**RAPPORT DE L'INSPECTION DES
INSTALLATIONS CLASSÉES**

Nos réf. : AF.2025.263

Objet : Projet de parc éolien de Mémentu-Bougueneuf

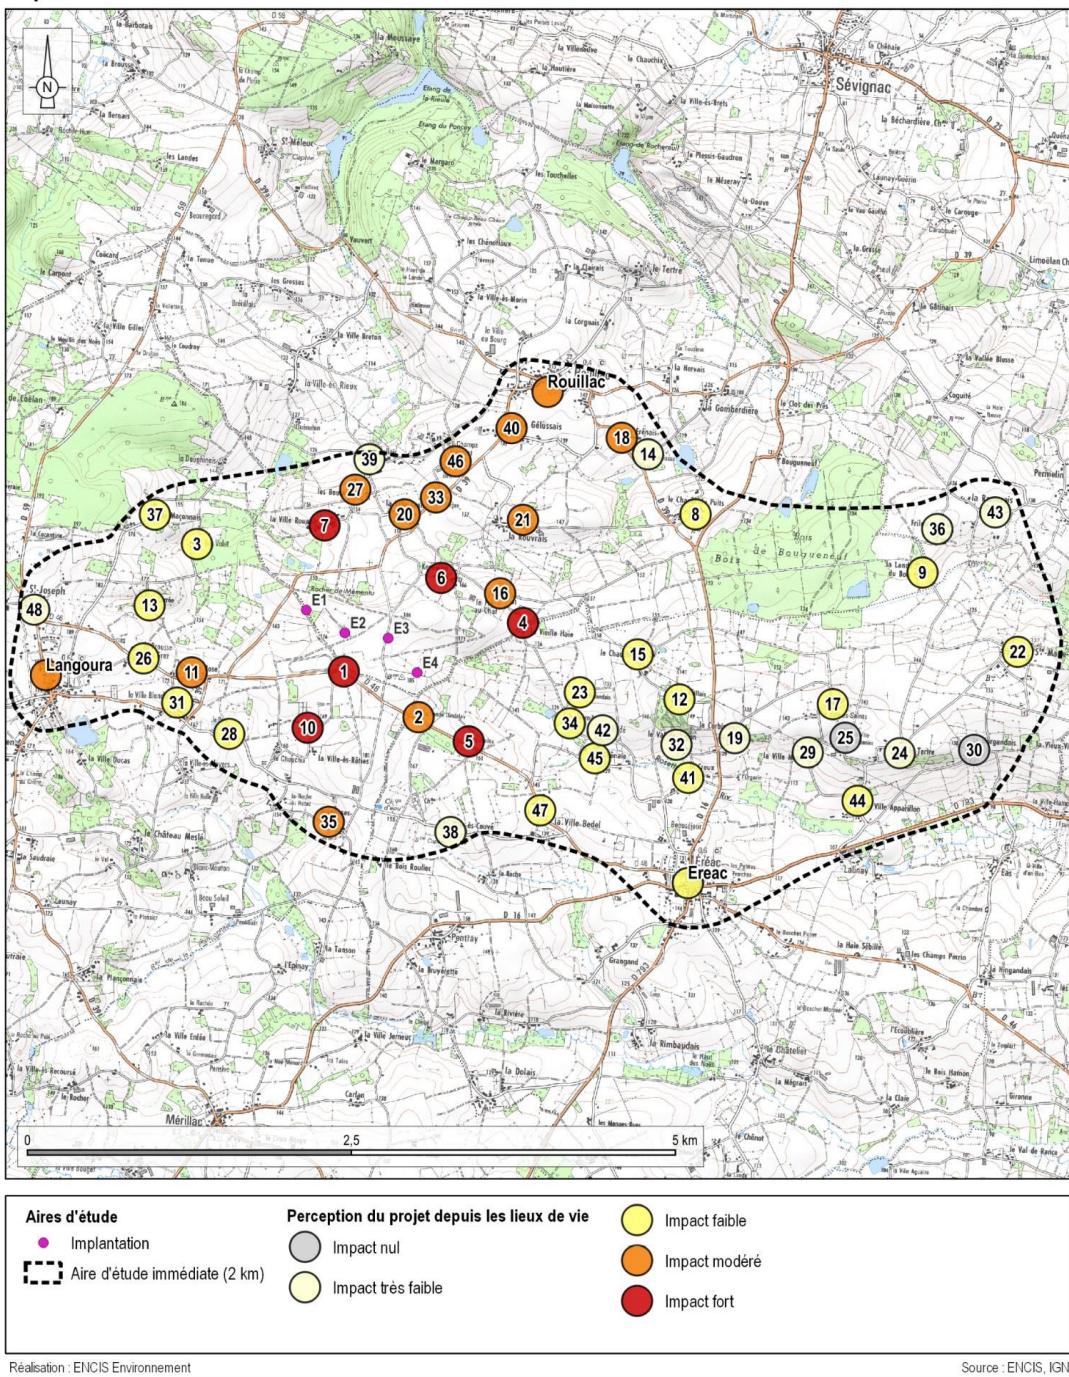
- groupe 1 (E1 à E4) : 4 éoliennes réparties dans une ligne cohérente avec les reliefs du site et proposant une composition avec un rythme régulier,
- groupe 2 (E5 à E7) : 3 éoliennes non-alignées et avec des inter-distances inégales qui leur donnent un aspect détaché et décalé par rapport au reste.

Suite aux demandes de compléments sur les zones humides, la biodiversité et l'impact paysager, le projet a été modifié pour inclure seulement 4 éoliennes (E1, E2, E3, E4) de 150 m de hauteur et d'une puissance de 3,45 à 3,6 MW chacune. Cette modification améliore la lisibilité du parc et évite la saturation visuelle dans l'unité paysagère des collines de Caulnes et Bécherel. Cependant, la création d'un chemin d'accès spécifique pour l'éolienne E2, alors qu'un chemin existe déjà, nécessite des clarifications quant aux contraintes techniques justifiant ce choix.

Tableau 81 : Synthèse des impacts bruts et résiduels sur la mortalité des chiroptères par éoliennes

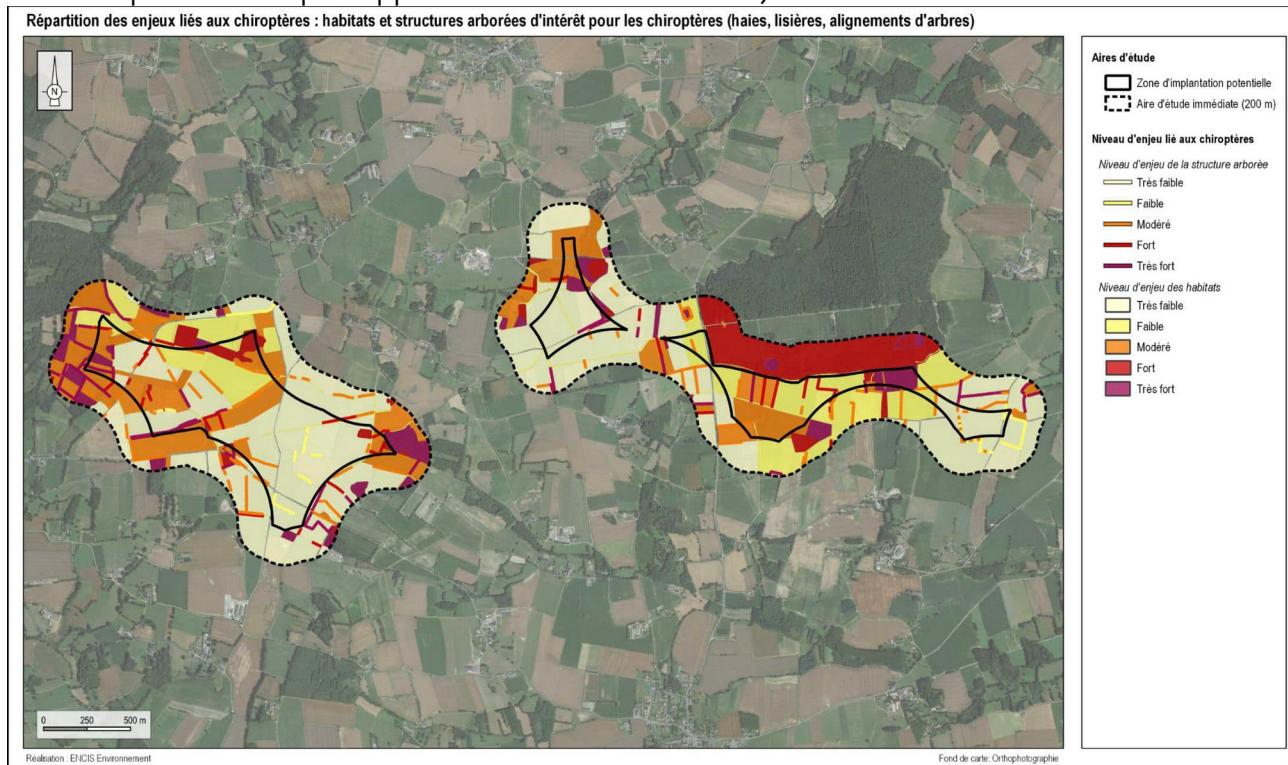
Néanmoins, le tableau 81 indique que la préconisation de distances d'éloignement n'est pas respectée pour deux éoliennes (E1, E2) et qu'elles présentent des impacts bruts fort. Il est pourtant recommandé d'avoir une distance entre les bouts de pales et la canopée de 200 m minimum (Euro-bats). L'étude d'impact préconisé d'éviter d'être à moins de 50 m.

Enfin la carte des enjeux chiroptères relatifs aux habitats est perfectible, car elle doit comprendre également une zone d'évolution (tampon) dans laquelle les chiroptères ont une activité forte (à minima tampon de 50 m par rapport aux structures arborées).
